Akce: **Nová radnice pro Prahu 7**

ZMĚNOVÝ LIST

Číslo: **008**

Ručně bourané sondy

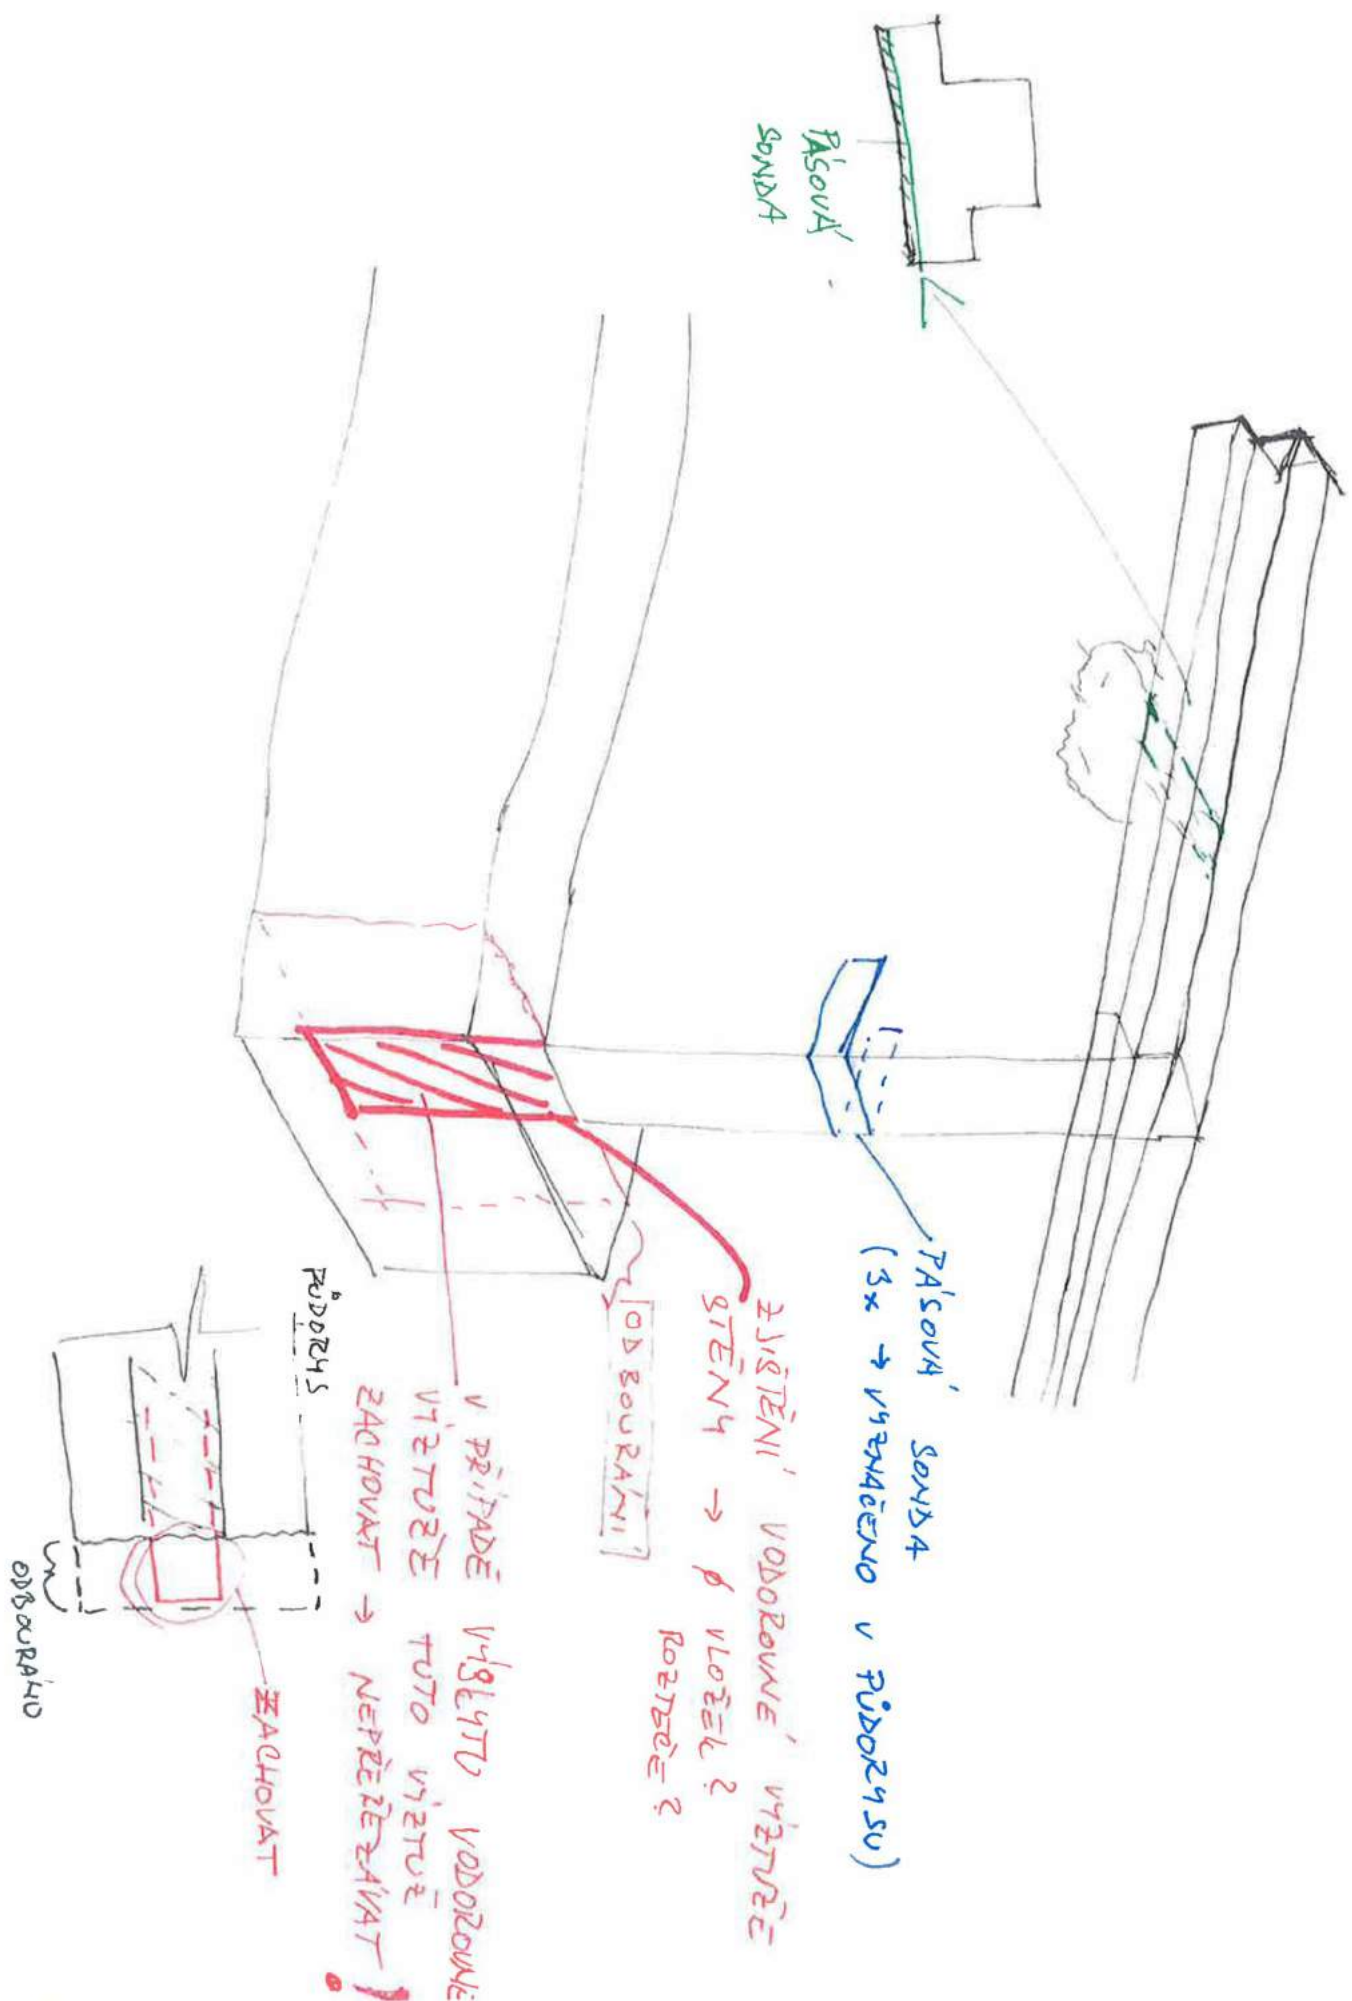
V příloze Vám zasílám schéma sond, které bychom potřebovali pro další návrh konstrukcí a jejich případné opatření a sanaci.

Snažil jsem se zakreslit a popsat sondy v půdoryse a dále v axonometrickém pohledu. Pokud nebudete něčemu rozumět, prosím kontaktujte mne.

Pásové sondy v nosných zavětrovacích stěnách, průvlacích a věncích (trámech) nad stěnami budeme potřebovat v každém patře.
